COMMUNE DE PUY-
SANIERES (HAUTES-
ALPES).

ELABORATION DU PLAN
LOCAL D'URBANISME

**[ANNEXE DES
MODIFICATIONS APPORTEES
SUITE AUX AVIS EMIS PAR LES
PERSONNES PUBLIQUES
ASSOCIEES, A L'ENQUETE
PUBLIQUE, AUX REMARQUES
DU COMMISSAIRE
ENQUETEUR ET A LA
CORRECTION D'ERREURS
MATERIELLES]**

3. Règles générales : définition de la hauteur (p26).

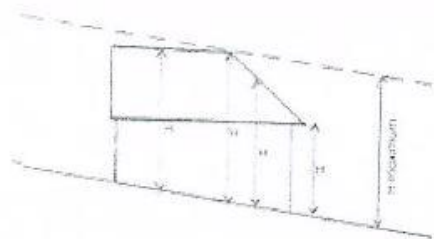
Cette rédaction, est extrêmement dangereuse : prise à la lettre, on mesure la hauteur entre le point le plus haut du bâtiment et « tout point du sol existant ».

Suggestion de modification : que l'on mesure la hauteur « à l'aplomb du point mesuré », et comme la loi SRU autorise depuis 2000 les règles dessinées : un croquis permet de comprendre plus facilement.

Modifications apportées :
